改善箇所説明図

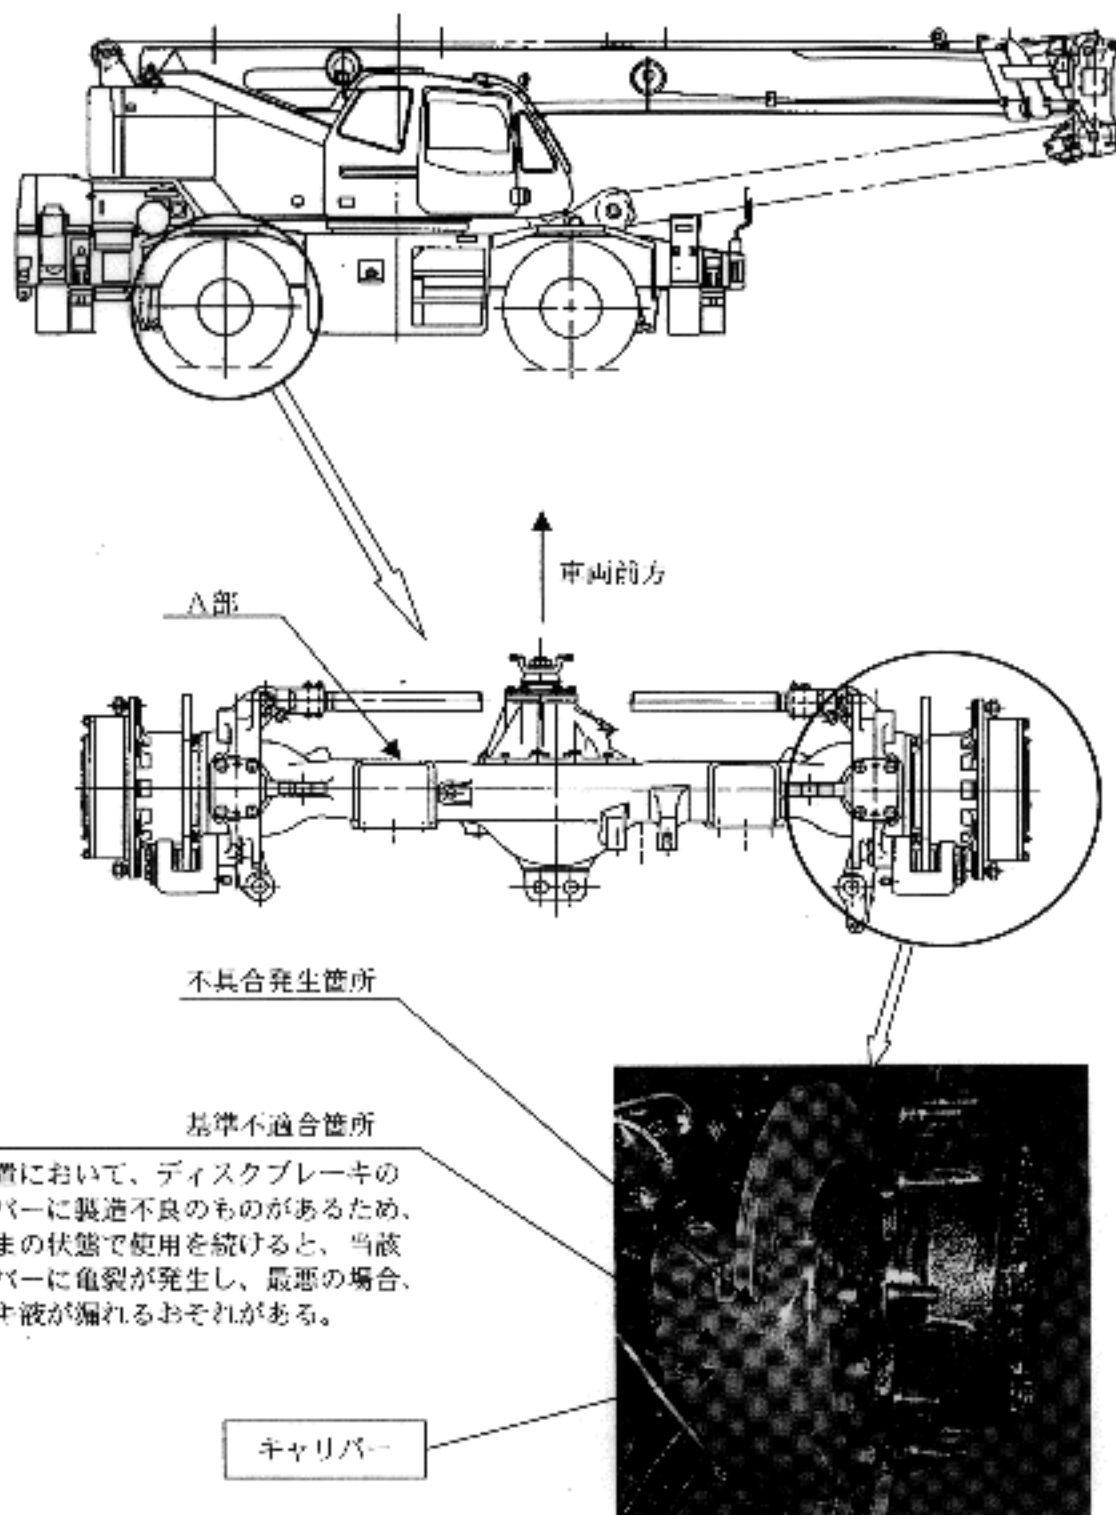
制動装置において、ディスクブレーキのキャリパーに製造不良のものがあるため、そのままの状態で使用を続けると、当該キャリパーに亀裂が発生し、最悪の場合、ブレーキ液が漏れるおそれがある。

全車両、当該キャリパーを良品と交換する。

識別：A部のネームプレート左側に白色ペイントを塗布する。
